MUNICIPALIDAD DE FLORIDA

**INFORME N°316/2018
4 DE ENERO DE 2019**

INFORME FINAL N° 316 DE 2018, SOBRE
INSPECCIÓN A LA OBRA
"MEJORAMIENTO SANITARIO
LOCALIDAD DE COPIULEMU, FLORIDA".

Foto N°34: 16 de mayo de 2018.
Interior casetas sanitarias.

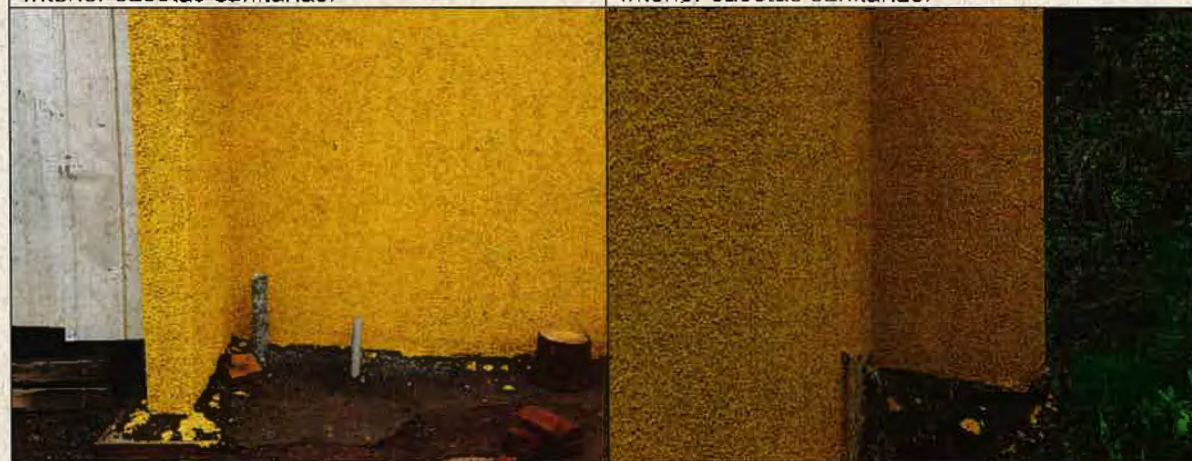
establece que el contrato que surja de la presente licitación, será cancelado conforme a estados de pago, según avance efectivo que obras visados por la ITO.		
25	8. Albañilería o estructura resist.	Los muros serán de ladrillo de arcilla cocida, hecho a máquina del tipo bloque Saturno de 29x14x7 cm. o similar en ubicación de acuerdo a plano de cálculo y detalles.	En algunos muros del eje "1", de las casetas sanitarias de la manzana "M", lote 6 y 7, el pilar del encuentro con el eje "A", se presenta deformado y con rebarba, acusando el desaplomo del muro, debido a deficiencias en el afianzamiento del moldaje.	Esta situación infringe lo establecido en el punto 9.1 del capítulo II, de las especificaciones técnicas "solución intermedia tipo A", conforme al cual, los soportes del moldajes deberán ser fundados con elementos que aseguren firmeza e indeformabilidad.	Anexo fotográfico, fotos N ^{os} 33 al 34

Foto N°37:
Plano regulador comunal de Florida.

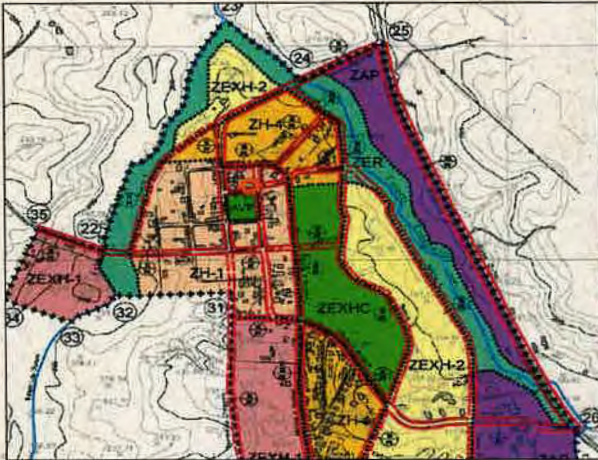
<p>ZEXHC, el uso de suelo permitido en el caso de obras infraestructuras, solo se acepta para terminal de buses, prohibiendo todos los usos de suelo no mencionados anteriormente y los señalados en el artículo 25 de dicha ordenanza, no permitiéndose las plantas de transferencia de residuos domésticos.</p> <p>En este contexto, estas plantas no cumplen con los usos de suelos permitidos para las zonas que se indican en el referido PRC.</p>		<p>proyecto de la especie era emplazar dichas plantas en la actual ubicación, valorizando el beneficio sanitario para la localidad que por muchos años han convivido con pozos negros y fosas sépticas colapsadas, por sobre los requerimientos del Plan Regulador Comunal.</p>	<p>de esa autoridad comunal arbitrar las acciones tendientes a regularizar la situación en que se encuentra la planta de que se trata, a fin de restablecer el imperio del derecho, informando el avance de las acciones desarrolladas en tal sentido, en el Sistema de Seguimiento y Apoyo CGR, dentro del mismo plazo anterior.</p> <p>Sin perjuicio de lo anterior, corresponde que esa municipalidad dé inicio a un proceso disciplinario, con el fin de determinar la eventual responsabilidad administrativa que le pudiera asistir a los funcionarios que intervinieron en este</p>
